Mission régionale d'autorité environnementale
ÎLE-DE-FRANCE

**Avis délégué
sur le projet de renouvellement urbain des
quartiers Cordon La Motte Taupin
et Vieux Saint-Ouen
à Saint-Ouen-sur-Seine (93)**

**N° APJIF-2025-063
du 09/07/2025**

Illustration 8 : Plan de circulation actuel des voies cyclables indiquant un potentiel fort de connexions des quartiers au réseau viaire (étude d'impact, pièce 02, p. 217)

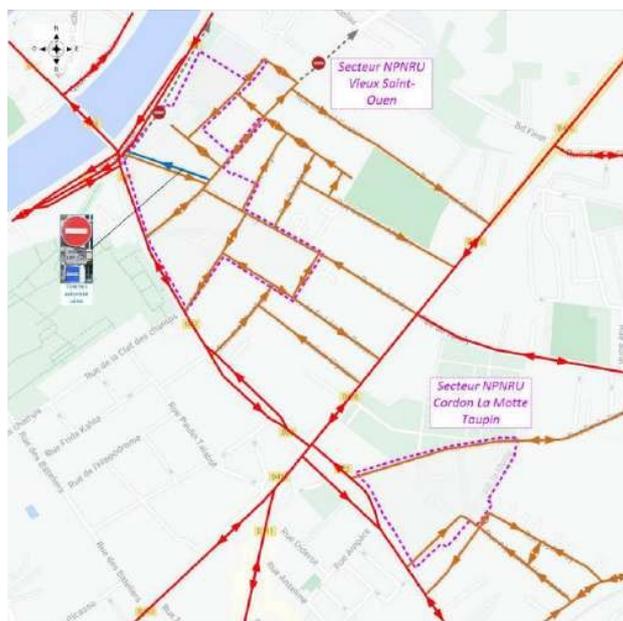
Alors que le dossier cartographie les cheminements actuels de circulation, l'Autorité environnementale remarque que le maillage viaire actuel et futur, le plan de circulation cyclable projeté, ainsi que les itinéraires de déplacements vélo et à pied ne sont ni caractérisés, ni cartographiés.

(8) L'Autorité environnementale recommande de :

- mieux rendre compte, à une échelle fine, du tracé projeté des cheminements actifs, de leurs caractéristiques en termes d'aménagement, d'attractivité et de confort et de leur continuité avec les quartiers voisins ;
- préciser les flux constatés à l'état initial et les flux attendus à l'état projeté tant pour les mobilités actives que pour l'utilisation des transports collectifs par les habitants du quartier ;
- quantifier et localiser le nombre de places de stationnement prévus pour les vélos dans les immeubles de logements neufs et réhabilités, et le réévaluer le cas échéant, afin d'inciter à l'usage de ce mode de déplacement.
